## Vysvetlenie informácií č. 2

Vzhľadom na skutočnosť, že obstarávateľovi spoločnosti MH Teplárenský holding, a.s. boli doručené žiadosti o vysvetlenie údajov uvedených v súťažných podkladoch pre verejnú súťaž č. VS ZVT 1 pre predmet zákazky „**Rekonštrukcia horúcovodného potrubia vetiev Zvolen – Sekier a Zvolen – Zlatý Potok - časť SO 400 HV rozvod Zvolen – Zlatý Potok**“ (ďalej len „**verejná súťaž**“), ktorá bola vyhlásená zverejnením oznámenia o vyhlásení verejného obstarávania v Úradnom vestníku EÚ č. S 158 zn. 2023/S 211-00666682 dňa 2. novembra 2023 a vo Vestníku verejného obstarávania č. 215/2023 zn. 35526 – MSP dňa 3. novembra 2023 (ďalej len „**oznámenie**“), poskytujeme Vám v zmysle článku 10 súťažných podkladov k verejnej súťaži (ďalej len „**súťažné podklady**“) nasledujúce vysvetlenie.

### Těsnící prsteneček

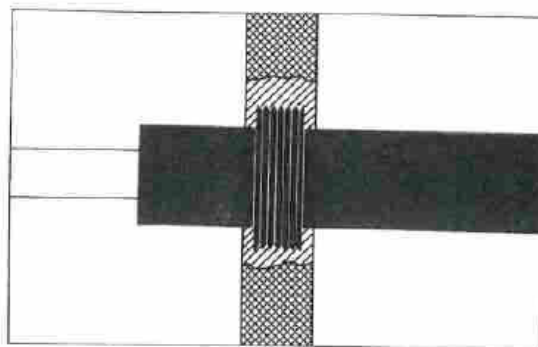
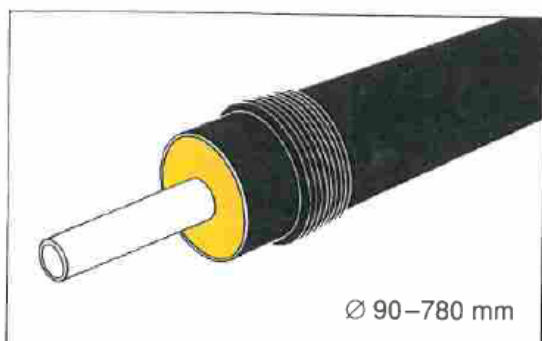
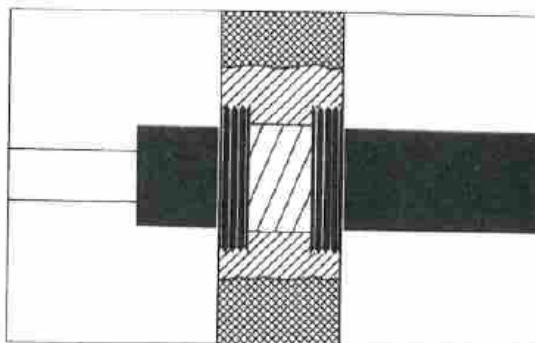
„V projektovej dokumentácii zákazky „Rekonštrukcia horúcovodného potrubia vetiev Zvolen-Sekier a Zvolen-Zlatý potok“ v časti výkaz-výmer sú uvedené položky „Labyrintové tesnenie vodotesný klzný prechod potrubia stenou“. Jedná sa o štandardne používané gumové labyrintové tesnenie ako v priloženom dokumente?“

V prípade, že sa nejedná o štandardné labyrintové tesnenie žiadame o doplnenie technickej špecifikácie daného produktu.“

Obstarávateľ potvrdzuje, že sa jedná o štandardné labyrintové tesnenie, ktoré sa používa pri prechode predizolovaného potrubia stenami stavebných objektov. V prípade, že je hrúbka steny objektu menšia ako 150 mm a potrubie v stene dilatuje, stačí použiť jeden kus labyrintového tesnenia. Ak je hrúbka steny objektu väčšia ako alebo rovná 150 mm a potrubie v stene dilatuje, použijú sa dva labyrintové tesnenia, pričom úsek medzi nimi sa obalí klznou tukovou páskou. Oba prestupy sú znázornené na nasledujúcom obrázku:
